Betreff: Stellungnahme zum Bebauungsplan Nr. 175

im Rahmen des Bebauungsplanverfahrens Nr. 175 „Baldham, westlich und östlich der Gluckstraße, nördlich der Johann-Strauß-Straße“ haben wir uns intensiv mit den verkehrlichen Auswirkungen der Planung beschäftigt. Dies geschah auch im Zusammenhang mit der geplanten Umgestaltung der Joh.-Strauß-Str., die seit einiger Zeit in der Diskussion ist.

Vorschlag zu QS1 der  
Verkehrsuntersuchung

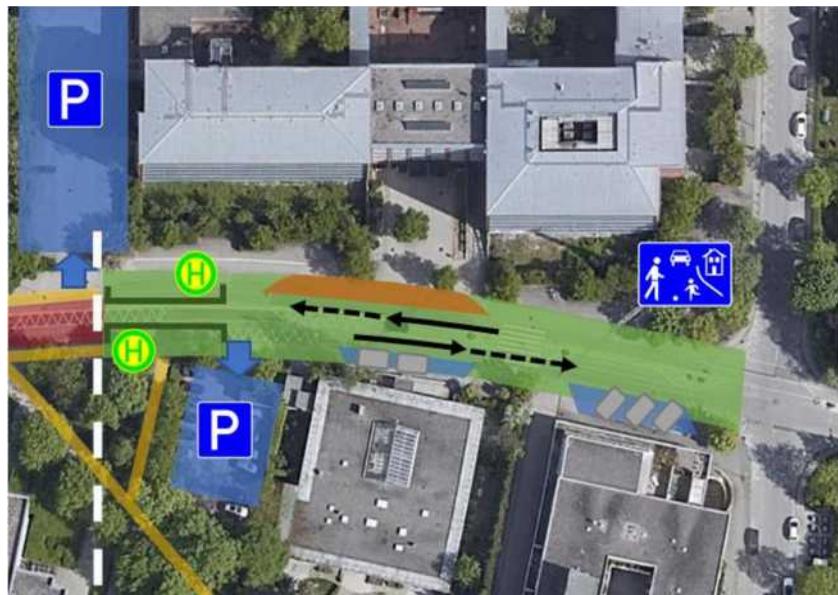
Die Einrichtung von "Senkrechtparkplätzen" in der JohannStrauss-Str. ( zusätzlich zu den südseitigen „Schrägparkern“ / QS1-Abb.20 der Verkehrsuntersuchung ) führt gerade im Einmündungsbereich Gluckstr. zu einer zu starken Einengung der Fahrbahn im Sinne eines sicheren Radverkehrs und zu unübersichtlichen Parkmanövern. Hierbei ist zu berücksichtigen, dass ja jetzt neben einem Teil der ~1500 Gymnasial-Schüler viele Grund- und Mittelschüler auch diesen Weg in die „neue Fahrradstraße“ nehmen. Eine „Minimallösung“ wie in der Verkehrsuntersuchung S. 47f formuliert, ist nicht akzeptabel.

Hier schlagen wir die Umwidmung der Fahrbahn im Rahmen der Fahrradzone vor ( s.o. ) und höchstens die Einrichtung von „Längsparkplätzen“ ( siehe Anlage 2 ) auf der Nordseite.
